Ref: Licitación Pública 38/2022

Adquisición e Instalación de hasta 9 ARCOS EN C

PREGUNTAS 10)

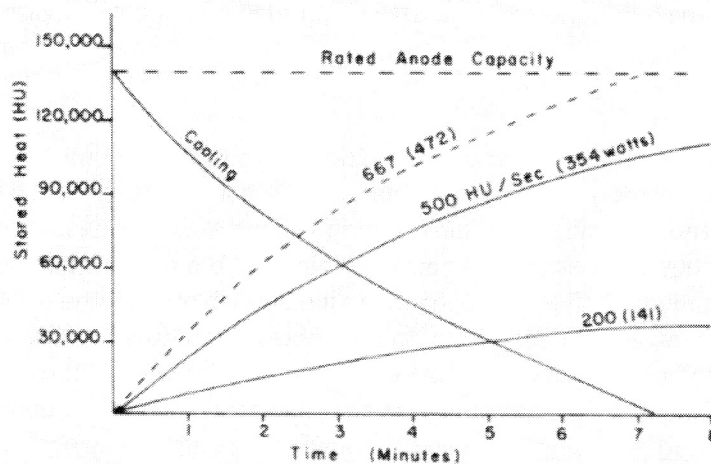
- Los mayores fabricantes de Arcos en C del mundo y que se utilizan en las clínicas más importantes, tienen diferentes diseños en sus equipos. Los sistemas de enfriamiento de los tubos de rayos X son diferente en las distintas marcas. Estos sistemas de enfriamiento dependen de varios factores, no solamente de la capacidad de disipación calórica del ánodo. Dependen también de la capacidad calórica de la carcasa del tubo de rayos X y de la tasa de enfriamiento de este. A modo de ejemplo, se muestra en la siguiente tabla una comparativa de esas variables:

- Como se puede observar el arco en C de GE tienen una menor capacidad de disipación calórica del ánodo, pero tiene una muy superior tasa de enfriamiento de la carcasa. Ambos equipos ofrecerán una muy buena performance para procedimientos exigentes. No solo la capacidad

- Entendemos que el espíritu de la Administración al solicitar un determinado valor de disipación calórica del ánodo es asegurar la adquisición de equipos que puedan brindar al usuario la capacidad de trabajar durante procedimientos de rutina y procedimientos exigentes.
- Por todo lo expuesto, se puede apreciar que un único parámetro no garantiza una mejor performance del conjunto. Es por ello que solicitamos, que reconsideren vuestra respuesta, y que acepten equipos con una capacidad mínima de disipación calórica del ánodo de 37.000 HU/min o mayor, ya que con esto no se está determinando ni disminuyendo la performance pretendida.

- Los valores solicitados de capacidad mínima de almacenamiento de calor de ánodo al valor de 50.000 HU o mayor, son a los efectos de proteger de sobrecalentamientos el mismo. La temperatura excesiva del este puede agrietar o deformar como es consabido, el mismo.

- La referencia mencionada a diferentes Potencias superiores a los 300 watts, podemos observar las curvas de calentamiento del siguiente Grafico, que indican la acumulación de Calor dentro del Ánodo para varias tasas de entrada de Energía. Estas Curvas se aplican principalmente en funcionamiento tiempo continuo como en la Fluoroscopia. Para un Tubo de RX dado, existe una tasa de entrada critica que puede hacer que exceda la capacidad calorífica nominal después de un periodo de tiempo muy corto. Esto se indica en línea punteada en el Grafico.

- Teniendo en cuenta la Potencia prevista para el equipamiento en cuestión de alrededor de 2 KW, es viable reducir por su características técnicas e intervenciones a realizar, más considerando que estamos teniendo en cuenta Tubos de RX de Ánodo Fijo, reducirlo a 37.000 HU.

- **EN RESUMEN:** Es viable lo propuesto, se acepta lo solicitado. Cambiar ITEM 1, 2.5) Capacidad mínima de disipación de ánodo: 35.000 HU/min o mayor

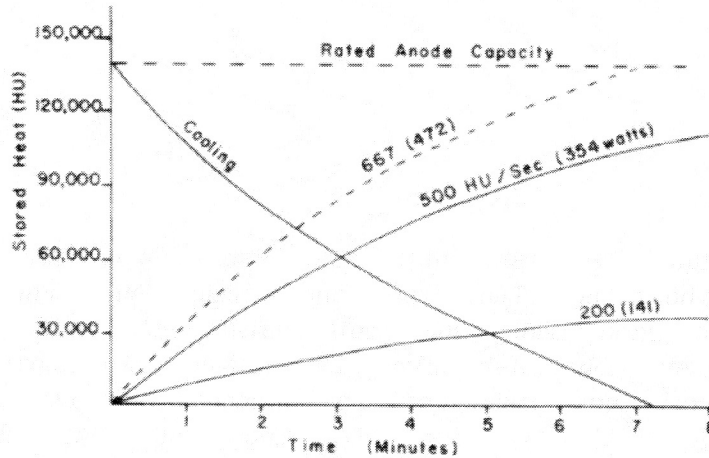
La capacidad calórica necesaria de un tubo para poder a recibir 300 W en forma continua, sin límite de tiempo, es de 18kJ, equivalentes a 25.000 HU.

Hemos solicitado que se admitan tubos de capacidad calórica de 50.000 HU. Esta capacidad calórica es suficiente para realizar técnicas de fluoroscopia, en tiempo ilimitado de 580W. Esta capacidad excede ampliamente los requerimientos diagnósticos habituales.

Sin embargo, el requerimiento de capacidad calórica, para exigencias de fluoroscopia se ha establecido en **75.000 HU**, equivalentes a una potencia de 870 W por tiempo ilimitado. Este tipo de potencias, para procedimientos de fluoroscopia, no es razonable y está fuera de los parámetros de radioprotección internacionales.

Por tanto, solicitamos se admitan tubos de rayos X de capacidad calórica de 50.000 HU, que cubre ampliamente los requerimientos de exigencias durante fluoroscopías requeridas en eventos hemodinámicos, intervenciones no invasivas con laparoscopia, punciones, biopsias, etc.

No parece razonable solicitar tal valor de capacidad calórica, cuando no va a poder ser utilizada, y con valores menores, se cubren todas las necesidades de diagnóstico.

Los valores solicitados de capacidad mínima de almacenamiento de calor de ánodo al valor de 75. 000 HU o mayor, son a los efectos de proteger de sobrecalentamientos el mismo. La temperatura excesiva del este puede agrietar o deformar como es consabido, el mismo.

La referencia mencionada a diferentes Potencias superiores a los 300 watts, podemos observar las curvas de calentamiento del siguiente Grafico, que indican la acumulación de Calor dentro del Ánodo para varias tasas de entrada de Energía. Estas Curvas se aplican principalmente en funcionamiento tiempo continuo como en la Fluoroscopia. Para un Tubo de RX dado, existe una tasa de entrada critica que puede hacer que exceda la capacidad calorífica nominal después de un periodo de tiempo muy corto. Esto se indica en línea punteada en el Grafico.

Donde se expresa en la consulta: **La capacidad calórica necesaria de un tubo para poder a recibir 300 W en forma continua, sin límite de tiempo, es de 18kJ, equivalentes a 25.000 HU.**, existe un error de concepto con respecto a la Fluoroscopia, donde 300 W son: 18kJ/min o 25.000 HU/ min. Los 75.000 HU solicitados, son de Capacidad de almacenamiento de calor del ánodo, para disponer de respaldo y protección de su capacidad calórica máximo y por ende, en uso continuo se trascendente para la vida útil del Tubo de RX .

Si es importante, la Capacidad de Disipación / Enfriamiento del Ánodo y/o de la Carcaza o Tanque del Tubo de RX, ya que del resultado final de la Curva mencionada en la misma Grafica (Cooling), dependerá de la diferencia de ambos y, por lo tanto; el tiempo de exposición y valores de irradiación en Fluoroscopia.

EN RESUMEN: Igualmente, se rectifica esta especificación: DEBE DECIR en ITEM I, 2.4) Capacidad mínima de almacenamiento de calor de ánodo al valor de 75.000 HU o mayor.
